INA SERVICE INFO

Designänderung

Umlenkrolle 532 0298 10

Art.-Nr.: 532 0298 10

Bild 2: Neue Ausführung

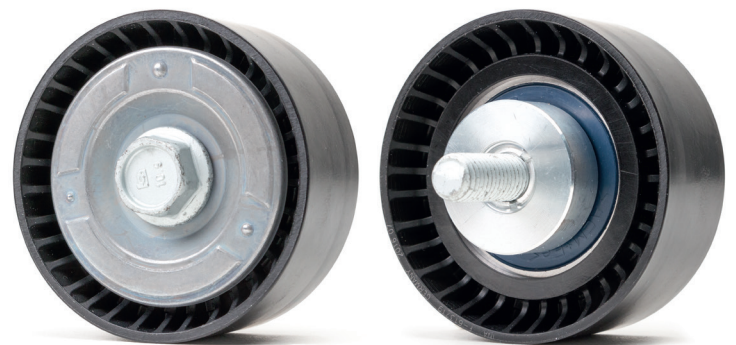
Aufgrund der ständigen Weiterentwicklung unserer Produkte wurde die Umlenkrolle mit der Artikelnummer 532 0298 10 modifiziert.

Diese Service Information zeigt die optischen Merkmale der bisherigen (Bild 1) und der neuen Version (Bild 2).

In der Übergangsphase kann es zu Mischbeständen der beiden Typen kommen.

Beide Versionen erfüllen die technischen Spezifikationen und können uneingeschränkt verwendet werden.
